**AVIS RELATIF À LA PROTECTION
CONTRE LES EVENTUELS EFFETS NOCIFS ET NUISANCES
PROVOQUÉS PAR LES RAYONNEMENTS NON IONISANTS
GÉNÉRÉS PAR DES ANTENNES ÉMETTRICES STATIONNAIRES**

Commune : CHARLEROI - Exploitant : ORANGE

Référence exploitant : 284C1_3 / 30329C1_3 / 40329C1_3 / 50329C1_3

Rapport n° 4103 / 2023

Figure 1 : Vue en plan des lieux de séjour et des points de contrôle

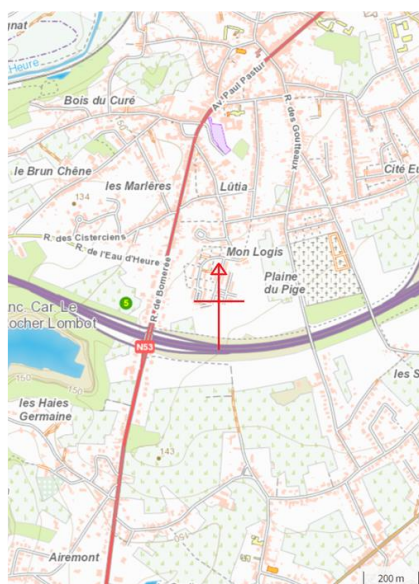
- le numéro du point de contrôle repris sur un des plans de la figure 1;
- le numéro du LS dans lequel se trouve le point de contrôle de la 1^{ère} colonne ;
- l'atténuation d'obstacle prise en compte pour le calcul de l'indice d'exposition dans le LS ;
- le résultat du calcul de l'indice d'exposition.

N° point de contrôle	LS	Atténuation (dB)	Indice d'exposition relatif à la limite par installation IE_i
18	LS15	3,0	0,857
19	LS15	3,0	0,413
16	LS15	3,0	0,384
17	LS15	3,0	0,314
15	LS15	3,0	0,275
9	LS9	3,0	0,148
8	LS8	3,0	0,135
7	LS7	3,0	0,115
6	LS6	3,0	0,106
5	LS5	3,0	0,074
13	LS12	10,0	0,048
14	LS12	10,0	0,041
4	LS4	3,0	0,026
3	LS3	3,0	0,026
10	LS10	3,0	0,022
12	LS12	10,0	0,021
2	LS2	3,0	0,020
11	LS11	3,0	0,017
1	LS1	3,0	0,011

Figure 2 : Vue en plan des installations d'antennes dans un rayon de 300 mètres autour de l'installation faisant l'objet de la demande d'avis

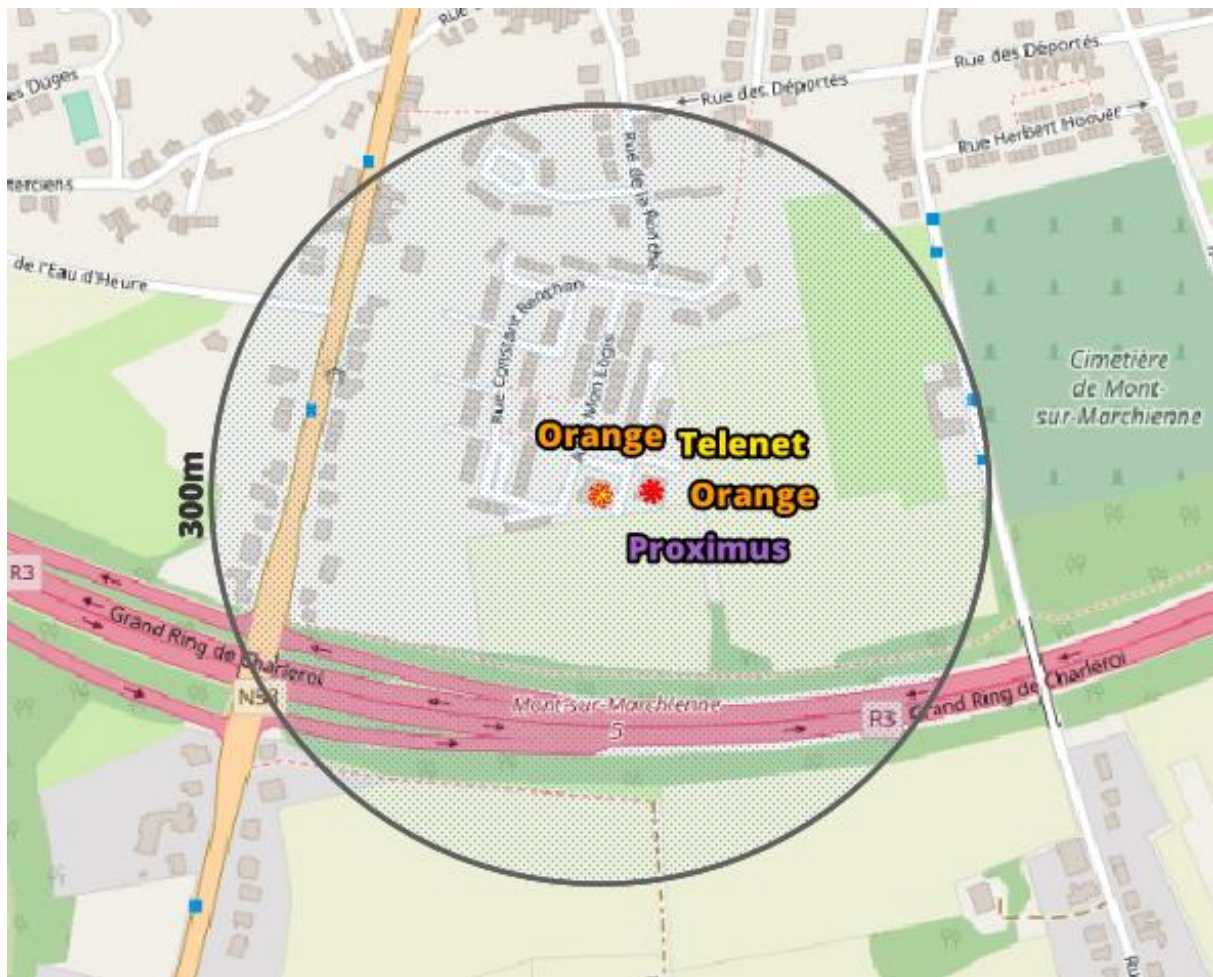
Le plan en projection verticale de la figure 2 indique la localisation des antennes actives éventuelles visées par le décret et situées dans un rayon de 300 mètres autour de l'installation référencée dans le paragraphe 2. Les données de localisation de ces antennes et les avis correspondant sont accessibles via le cadastre en ligne des antennes émettrices stationnaires⁶.

Compte tenu du nombre d'installations localisées dans la figure 2, il apparaît que l'intensité du rayonnement électromagnétique généré, dans les lieux de séjour situés à proximité de l'installation référencée dans le paragraphe 2, par l'ensemble des antennes émettrices stationnaires de l'ensemble des exploitants du même site d'antennes émettrices stationnaires respecte la limite fixée à l'article 4, § 2 du décret.
